改善箇所説明図

基準不適合発生箇所

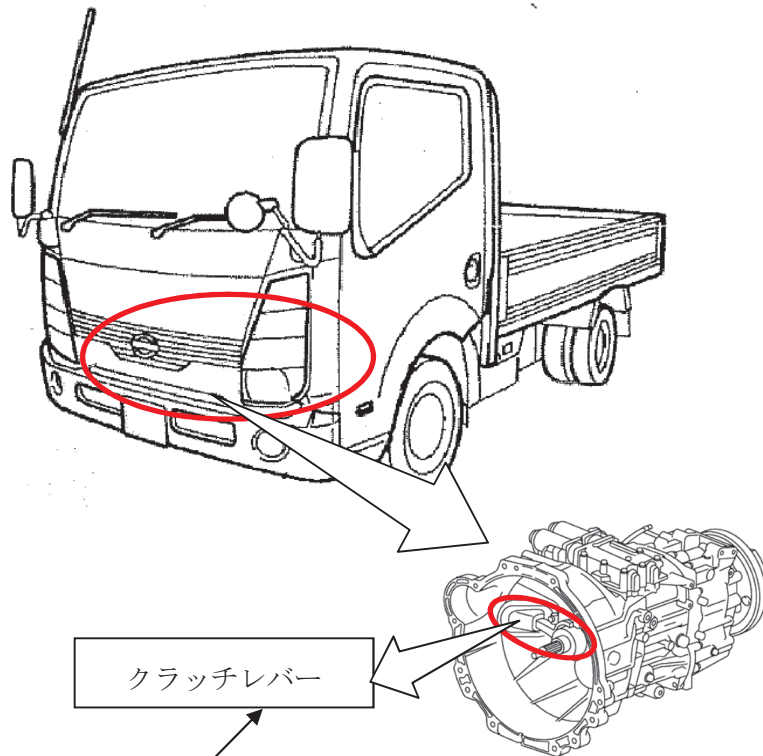
自動 6 速マニュアルモードトランスミッション(6AMT)搭載車において、冠水路等を走行し、トランスミッション下部の水抜き穴から水が浸入した場合、クラッチレバーの支点部の表面処理が不適切だったため、支点部が錆びるものがある。

そのため、クラッチレバーの摺動不良により変速遅れが発生し、そのままの状態で使用を続けると錆びが進行し、最悪の場合、クラッチレバーが動かなくなるため、警告灯が点灯及び警告音が鳴動するとともに、保護制御によりギヤが固定されて変速できなくなり、停車後に発進できなくなるおそれがある。

全車両、クラッチレバーを新品に変えるとともに支点部にグリスを塗布し、更に 3 年毎に案内のうえ、グリスの再塗布を行う。

なお、交換部品が準備できるまでは、暫定対応として、支点部の錆を落としたうえでグリス塗布のみを行い、交換部品の準備ができ次第改めて案内をする。

識別：金色のシールをモデルナンバープレートの右横に貼り付ける。
